Vysvětlení zadávací dokumentace na veřejnou zakázku „Zhotovení stavby – Areál sportovních nadějí“ - IV

Zhotovení stavby – Areál sportovních nadějí

Na základě žádosti Vám tímto poskytujeme vysvětlení zadávací dokumentace ve smyslu ustanovení § 98 ZZVZ:

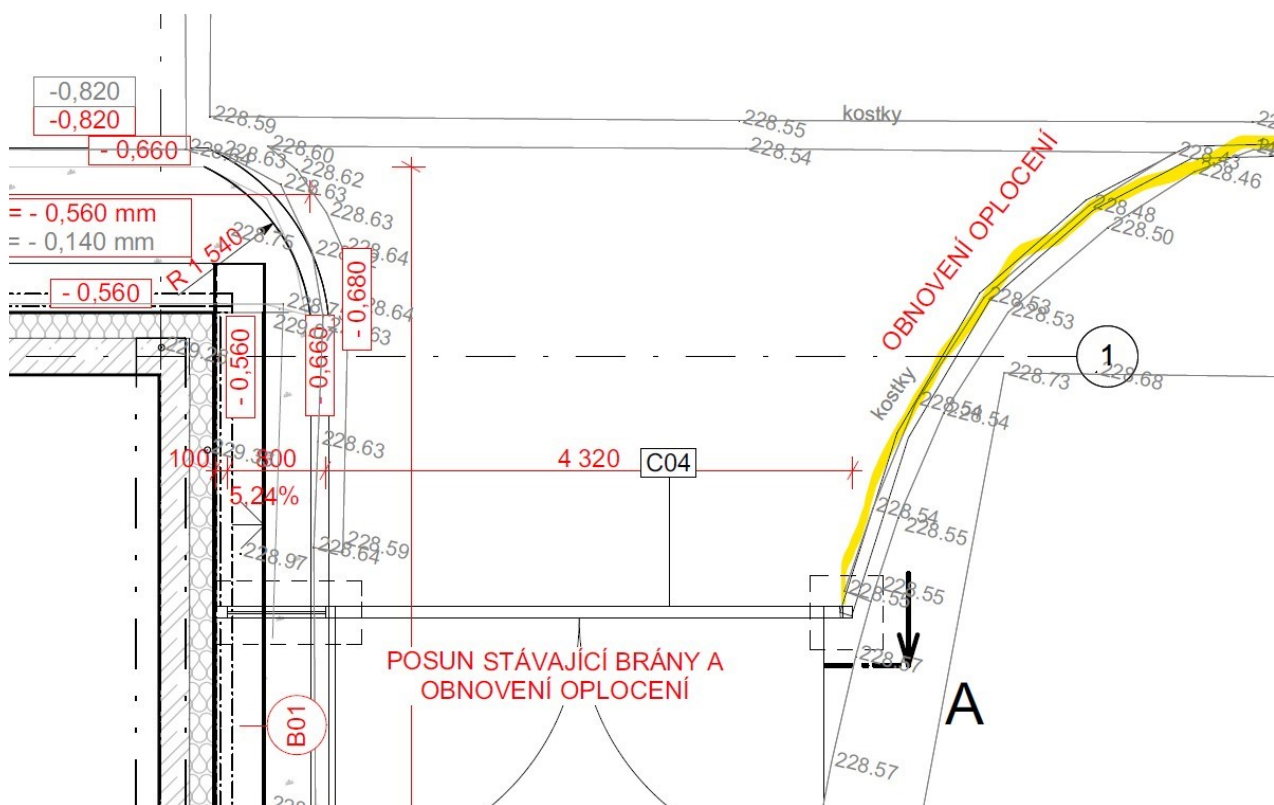
Ve výkazu výměr SO 06 Oplocení a sadové úpravy, nerozumíme, z jakého důvodu je tam samostatná položka úpravy oplocení, když níže jsou vypsány prvky i montáž této úpravy, tato položka by se dala považovat za duplicitní.

Celkem za	63 Podlahy a podlahové konstrukce			
Díl:	90	Oplocení			
23	900100007RAX	Úprava stávajícího oplocení ocelové sloupky, pletivo v. 1,8m	100 m	0,15	
		v. č. D. 1.1.024-výpis ostatních výrobků:			
		C04-úprava stávajícího oplocení: 15/100		0,15	
	Celkem za	90 Oplocení

Díl:	767	Konstrukce zámečnické			
25	338171122R00	Osazení sloupků plot. ocel. do 2,6 m, zabet. C 25/30	kus	2,00	
		v.č.D.1.1.024-výpis ostatních výrobků:			
		C04-montáž demontovaných sloupků brány:1*2		2,00	
26	767915130R00	Montáž oplocení průběž. z profilové oceli do 50 kg	m	3,16	
		v.č.D.1.1.021-výpis zámečnických výrobků:			
		Z15-plot:3,16		3,16	
27	767920120R00	Montáž vrat na zděné sloupky, plochy do 4 m2	kus	1,00	
		v.č.D.1.1.021-výpis zámečnických výrobků:			
		Z15-branka 1600x1970mm:1		1,00	
28	767920240R00	Montáž vrat na ocelové sloupky, plochy do 8 m2	kus	1,00	
		v.č.D.1.1.024-výpis ostatních výrobků:			
		C04-brána posunutá do nové polohy:1		1,00	
29	767920840R00	Demontáž vrat k oplocení plochy do 10 m2	kus	1,00	
		v.č.D.1.1.024-výpis ostatních výrobků:			
		C04-demontáž původní brány:1		1,00	
30	976074141R00	Vybourání kotevních želez zeď beton, kámen	kus	2,00	
		v.č.D.1.1.024-výpis ostatních výrobků:

C04-demontáž sloupků brány:1*2		2,00	
31	553.Z15 branka	Ocel.vstupní branka 1600x1970mm-Z15 z ocelových profilů 30x5mm, žárově zinkovaných	ks	1,00	
		kotvení do žb sloupků:			
		součástí dodávky kování (kliky a štítky nerez vč.zámku):			
		ostatní viz popis položky:			
		v.č.D.1.1.021-výpis zámečnických výrobků:			
		Z15 branka:1		1,00	
32	553.Z15 plot	Ocel.plot dl.3160mm,výšky 1500,popř.1570mm-Z15 z ocelových profilů 30x5mm, žárově zinkovaných	mb	1,00	
		kotvení do žb sloupků:			
		ostatní viz popis položky:			
		v.č.D.1.1.021-výpis zámečnických výrobků:			
		Z15 branka:1		1,00	
33	998767101R00	Přesun hmot pro zámečnické konstr., výšky do 6 m	t	0,32

Zadavatel konstatuje, že soupis prací je v pořádku. Položka 23 se týká opravy stávajícího oplocení tvořeného ocelovými sloupky na podezdívce a pletivem, které je dotčeno posunem brány. Poloha je patrna z výstřižku z výkresu D.1.SO06.1.03 - SITUACE A PŮDORYSY VYBRANÝCH ČÁSTÍ

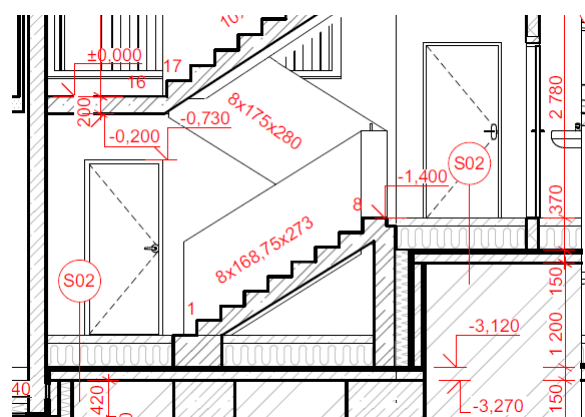
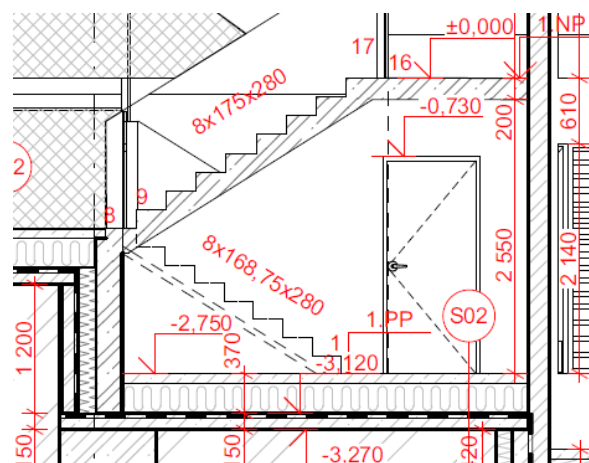
Výkaz výměr položka 131 – rozměry stupňů nesedí s půdorysem. Který rozměr je tedy správný? Současně se rozdíly objevují i v řezech D-D a K-K. Prosíme o ujasnění, která výška schodiště je ta správná.

131	PZ02-2	Dodávka prefa schodiště š.1250mm,vnitřní z úr.-2,75 na úr.-1,40,vč.p.ú.povrchů	ks	1,01	
		kompletní dodávka vč.dopravy:			
		v.č.D.1.1.02-D.1.1.04-půdorys 1.pp-2.np:			
		PZ02-2-schodiště vnitřní (stupně 8x168x280mm):1*1,01		1,01

Zadavatel prověřil tento dotaz a konstatuje, že správná šířka je 1300 mm.

Zadavatel prověřil tento dotaz a odkazuje na výše uvedenou odpověď.
